Analyse Deltares beweringen Van Baars betreffende modellering en schadeoorzaak Kanaal Almelo-De Haandrik

Aanleiding

Figuur 1: Schematische opbouw van de ondergrond langs het kanaal met slecht doorlatende klei/leemlaag (groen) en onderkant stalen damwanden ter plaatse van de onderzochte panden (witte lijnen). Licht/donkergeel = zand, bruin = veen.

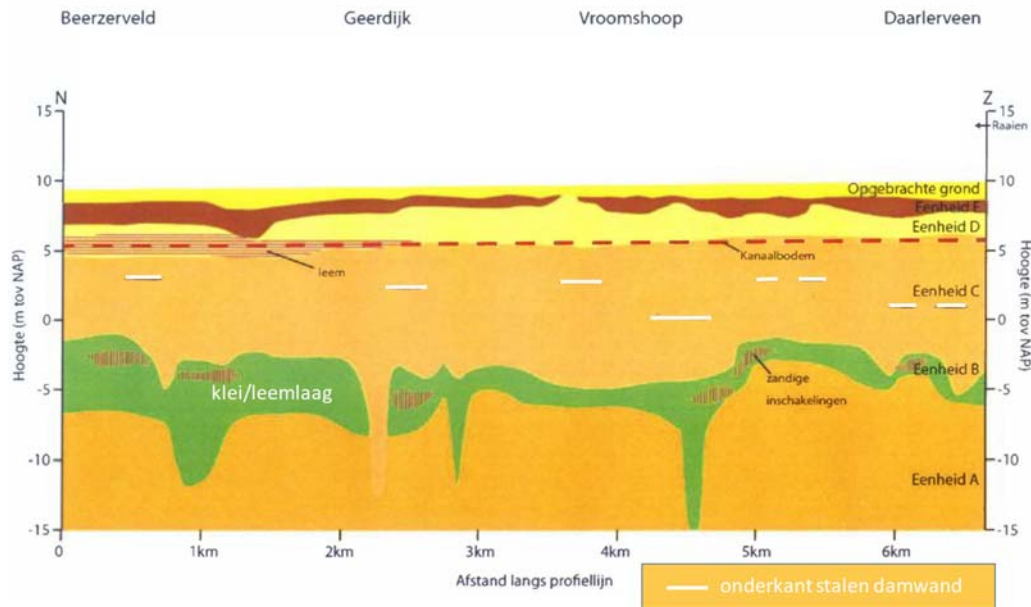
- De aanwezigheid en werking van een waterremmende sliblaag op de bodem van het kanaal is aangetoond in metingen. Van Baars stelt dat deze laag niet aanwezig is.
- De waterdichtheid van de betonnen damwanden is aangetoond door metingen in drie van de vier meetlocaties. Dhr. Van Baars stelt dat de betonnen damwanden lek zijn.
- De stalen damwanden zijn niet geplaatst tot een afsluitende laag. Dhr. Van Baars stelt dat de stalen damwanden zijn geplaatst tot aan een waterremmende klei/leemlaag. Uit vergelijking van de grondopbouw en de lengte van de damwanden blijkt dat de stalen damwanden in werkelijkheid minimaal 3 m boven de klei/leemlaag eindigen, zie figuur 1. De metingen geven aan dat er ook geen ondiepere klei- of leemlagen zijn, die aaneengesloten over een lengte van vele tientallen meters onder het gehele kanaal voorkomen.

- De afwezigheid van de veenlaag achter de damwand in de modellering heeft geen invloed op de berekeningsresultaten van de detailmodellering. Het modelleren van de veenlaag heeft alleen zin als de veenlaag onder de grondwaterstand voorkomt. Die situatie is ook gemodelleerd en beschreven in bijlage J van de Deltares rapportage. Daarin is ook uitgezocht in hoeverre grondwater in sommige situaties over de veenlaag kan afstromen naar de panden. De situatie die Van Baars in zijn “werkelijke situatie” beschrijft, komt niet voor. Ruim voordat het grondwater het uiteinde van de veenlaag bereikt (in de richting van de huizen), is de grondwaterstand al tot onder de bovenkant van het veen gezakt en kan het niet meer daarover afstromen..
